CONSORCIO GIBRALTAR
Contrato de Obra No. IDRD-CTO-3203-2023 cuyo Objeto es “CONTRATAR LAS OBRAS Y ACTIVIDADES COMPLEMENTARIAS DEL CENTRO DE ALTO RENDIMIENTO EN EL MARCO DE LA MANZANA DEL CUIDADO DEL PORVENIR (GIBRALTAR). LOCALIDAD DE KENNEDY – BOGOTA”

SUMINISTRO, ARMADO E INSTALACION DE VIGA CANAL DIM = 0,45X0,60 M EN CONCRETO DE 5000 PSI - INCLUYE SOBRE ALTO DE 0,46X0,60 M.

ANÁLISIS DE PRECIOS UNITARIOS (APU)

NUMERO DE CAPITULO	4	ITEM	EST-OC1-012	APU Nº	EST-OC1-012
UNIDAD DEL UNITARIO	M3	DESCRIPCIÓN DEL ITEM			
CANTIDAD EN EL PROYECTO	13,51	SUMINISTRO, ARMADO E INSTALACION DE VIGA CANAL DIM = 0,45X0,60 M EN CONCRETO DE 5000 PSI - INCLUYE SOBRE ALTO DE 0,46X0,60 M.			
FECHA BASE DE DATOS CIO	16/12/2025				
FECHA DE ELABORACIÓN DEL APU	29/01/2026

ITEM : 4.3.4 UNIDAD MEDIDA M3

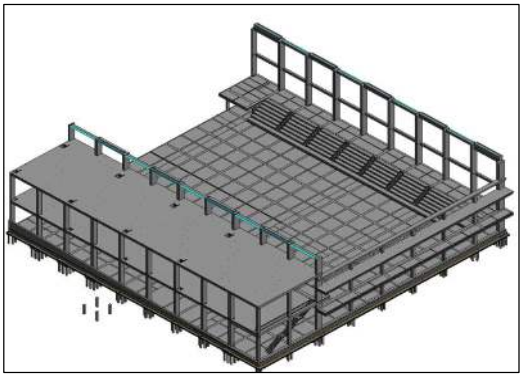
"Durante el proceso de revisión de diseños y especificaciones técnicas del proyecto, el Consorcio Gibraltar identificó una variante importante en el plano "0305_2021_CNI_GEN_ESP_E000_V2 ESPECIFICACIONES GENERALES". En particular, se establece que las vigas y placas aéreas de la edificación Polideportivo 1 deben construirse con concreto de resistencia a la compresión de 5000 psi (35 MPa).

JUSTIFICACIÓN: SE REQUIRE LA INSTALACIÓN DE CONCRETO DE 5000 PSI (35 MPA) EN LAS VIGAS DE ENTREPISO DEL POLIDEPORTIVO 1, DICHO REQUERIMIENTO ES DE CARÁCTER TECNICO ESTABLECIDO EN EL DISEÑO, MAS SIN EMBARGO NO EXISTE NINGUN ITEM NI APU CONTRACTUAL DONDE SE CONTEMPLEN LAS CARACTERISTICAS NECESARIAS PARA EL DESARROLLO DE ESTA ACTIVIDAD. (REMITIRSE A ARCHIVO JUSTIFICATORIO ADJUNTO)

1. ÍTEM NO.: EST-OC1-012	2. SUMINISTRO, ARMADO E INSTALACION DE VIGA CANAL DIM = 0,45X0,60 M EN CONCRETO DE 5000 PSI - INCLUYE SOBRE ALTO DE 0,46X0,60 M.

ESQUEMA DE UBICACIÓN ZONA

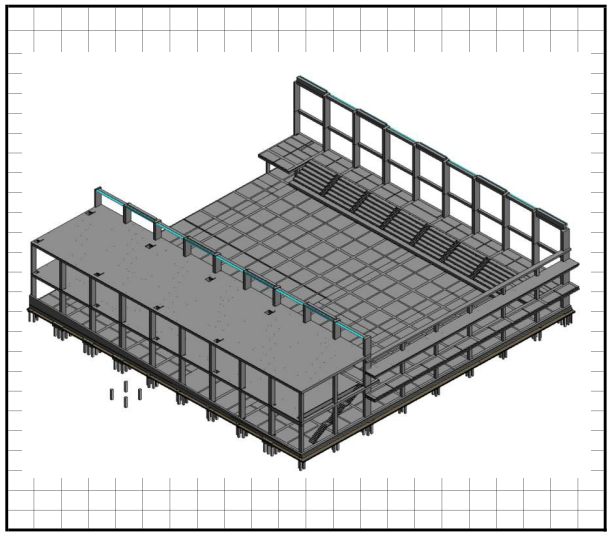
N°	Descripción	CANTIDAD	DIMENSIÓN Longitud	ancho	alto	Sub-total m3	Cantidad Parcial	
		a	b	c	d	e = b*c*d	f = a * e	
1	POLIDEPORTIVO 1	1,00	13,51	1,00	1,00	13,51	13,51	m3
2						00,00	-	m3
3						00,00	-	m3
4						00,00	-	m3
5						00,00	-	m3
6						00,00	-	m3
7						00,00	-	m3
8						00,00	-	m3
9						00,00	-	m3
10						00,00	-	m3
11						00,00	-	m3
12						00,00	-	m3
13						00,00	-	m3
14						00,00	-	m3
15						00,00	-	m3
16						00,00	-	m3
-						00,00	-	
-						00,00	-	
-						00,00	-	
-						00,00	-	
-						00,00	-	
-						00,00	-	
	Subtotal						**13,51**	m3
	Factor de Seguridad	0,00%					-	m3
	Cant. parcial						**13,51**	m3
	Viene							m3
	Total						**13,51**	m3
